Identifikační číslo: 2021-03-10 – 058 – Rozbor možností a rizik technického řešení zfunkčnění hydroizolačního povlaku střešního pláště podzemních garáží v rámci areálu Rezidence Riegrovy sady Praha

Věc: Do předmětného areálu intenzivně zatéká zejména stropními konstrukcemi, střešním pláštěm. Předmětem tohoto vyjádření je rozbor situace a systémová doporučení vedoucí ke zlepšení současného stavu.

Obr. č. 2 – Celková situace k roku 2021

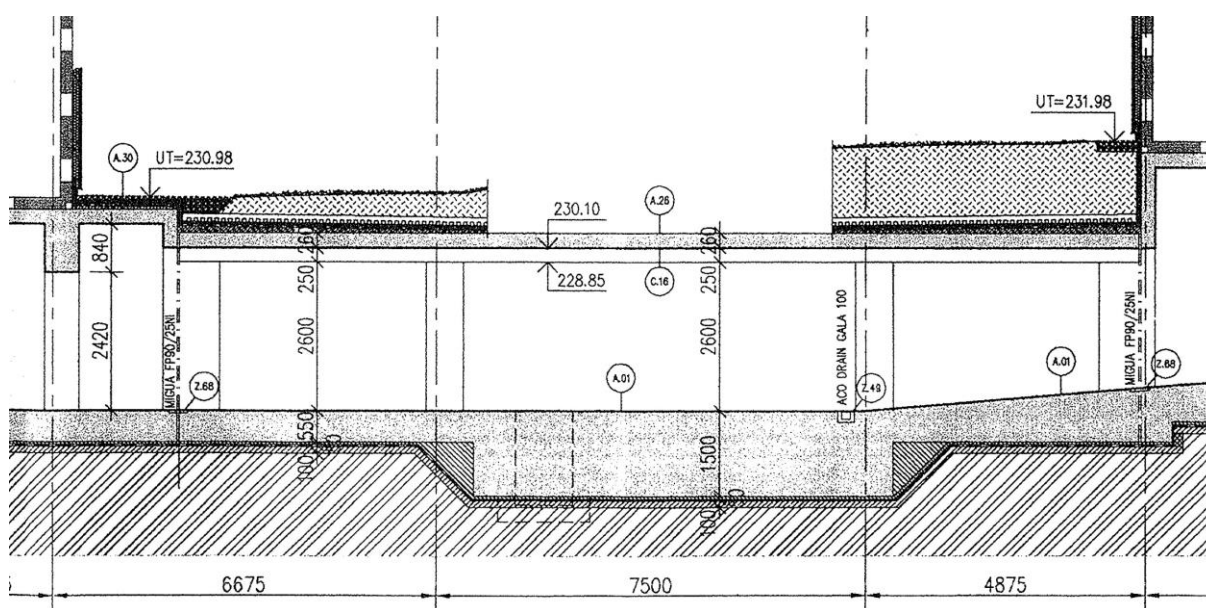
Je patrné, že dominantní zátoky se koncentrují kolem dilatačních spár. Což he vždy první místo kudy začíná zatékat. Tyto dilatace jsou velmi nešťastně navrženy v koutech konstrukce, kde namáhání hydroizolačního povlaku je extrémní a riziko poškození je také extrémní.

Na Obr. č. 2 jsou oblasti zatékání, ve většině případů se jedná o oblasti dilatačních spár, kde je přerušena nosná konstrukce, tedy voda má tu nejjednodušší cestu do interiéru. Tedy je to nejslabší místo stavební konstrukce. To je také obvykle první místo, kde jsou patrné poruchy vodotěsných izolací.

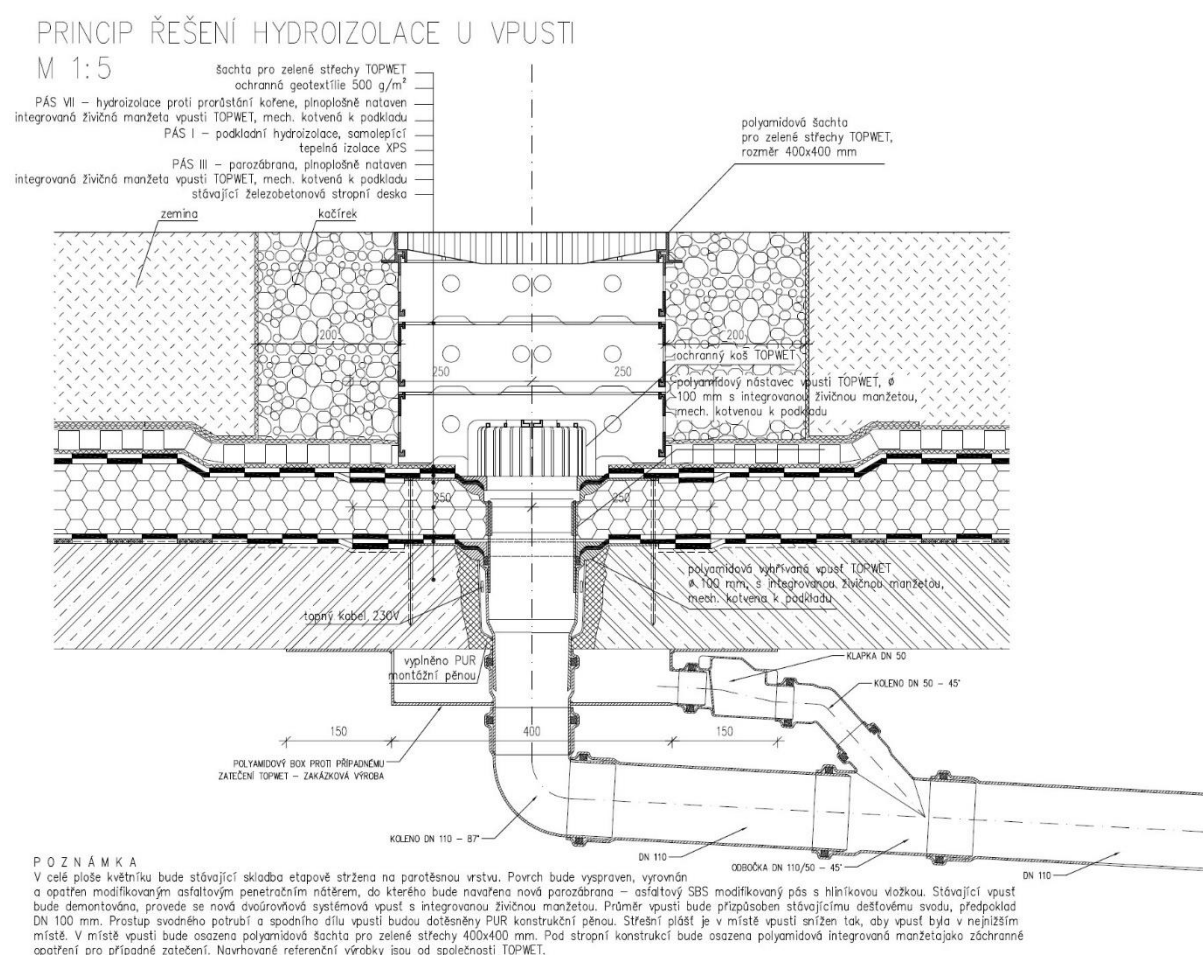
1. Stříšky nad vzduchotechnikami, které v současné době přivádějí vodu do spodní stavby.
2. Inventura zatékání (tj. označení v půdorysu garáží míst s dominantními problémy).
3. Vytvoření vnitřního odvodňovacího systému, který pronikající vodu zachytí a odvede. Tento systém bude krýt veškeré dilatační spáry.
4. Tekoucí vpusti mohou být kryty systémem viz obrázky dále. Mohou být doplněny záchytnou vanou napojenou na kanalizační potrubí tedy, to co pronikne kolem vpusti, bude stejně odvedeno do kanalizace.

5. Tekoucí prostupy jsou samostatná kapitola, kde je nutné individuální rozhodnutí o sanaci. Mnohdy bude možné dotěsnění injektáží, mnohdy to nebude možné, vzhledem k prostupujícími potrubí.

Obr. č. 9 – Detail technického řešení osazení záchytné vány pod vpustí v rámci rekonstrukce (pasivní) zelené střechy

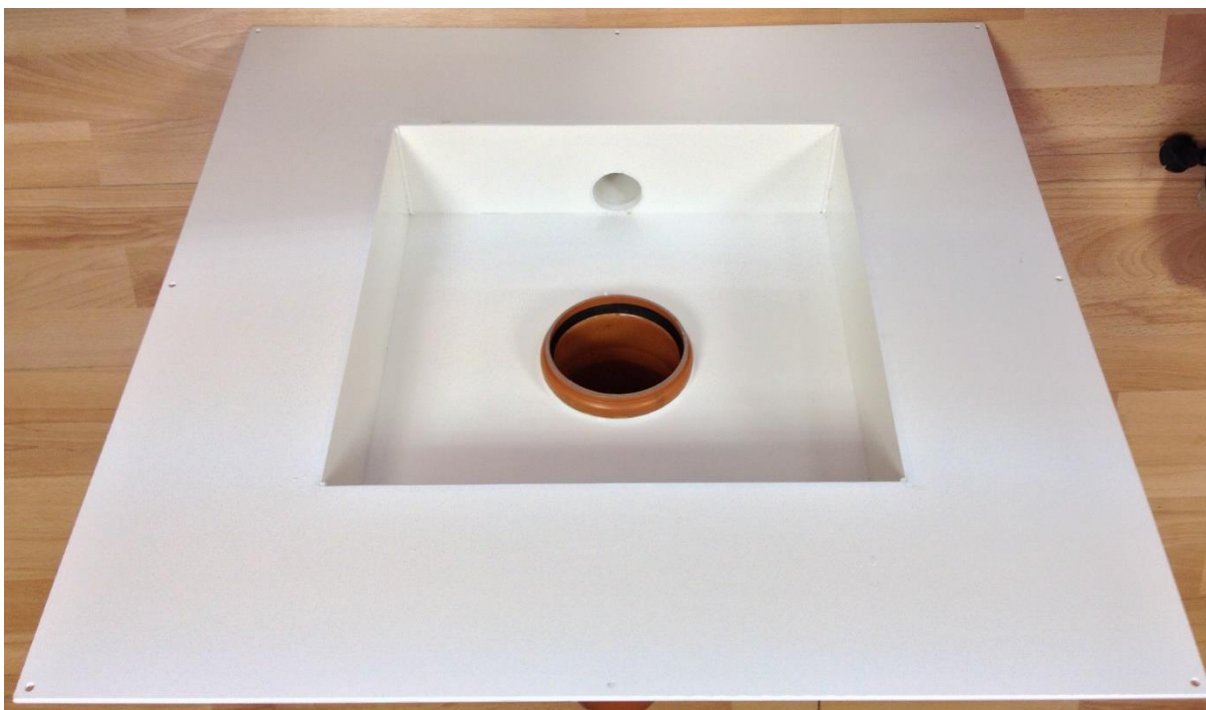
V tomto případě je řešena jen bodové zatékání, tj. nefunkční vpust. Obdobným způsobem lze řešit i liniové problémy. Tj. podobným způsobem lze ošetřit i netěsné dilatace. Upozorňuji, že je to pouze řešení důsledků a ne příčiny.

Řešení důsledku je možné systémem řízeného odvodnění navrženého na bázi systému viz obr. č. 9 – 12, kde je znázorněn základní princip řešení. Toto řešení umožňuje, aby bylo podvěšeno pod všemi dilatacemi a svádělo vodu tam kam patří. Tento systém by měl být pod všemi dilatacemi a dalšími místy s masivními zátoky. Technické řešení je z plastů, tedy nekoroduje, ale je nutné je pravidelně čistit.
